泊発電所3号炉
設置許可基準規則等への基準適合について
第17条（原子炉冷却材圧力バウンダリ）
（審査会合における指摘事項回答）

令和4年12月21日
北海道電力株式会社

1. 審査会合指摘事項に対する回答方針

第 5.1.1.14 図 凝縮液量測定装置及び格納容器サンプ水位上昇率測定装置系統概要図

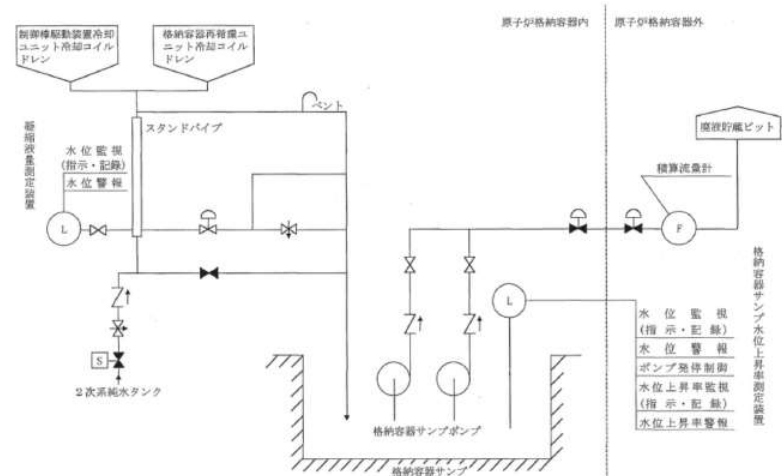
● 原子炉冷却材圧力バウンダリからの漏えいに対する監視設備の記載が不足しており、**先行審査実績を設計方針に反映し、原子炉格納容器への漏えい及び2次系への漏えいを検知する設備に関する記載を充実した。**【まとめ資料：17条-10,14】

凝縮液量測定装置及び格納容器サンプ水位上昇率測定装置の系統構成を第 5.1.1.14図に示す。

左記の反映と合わせて
記載の充実
【17条-14】
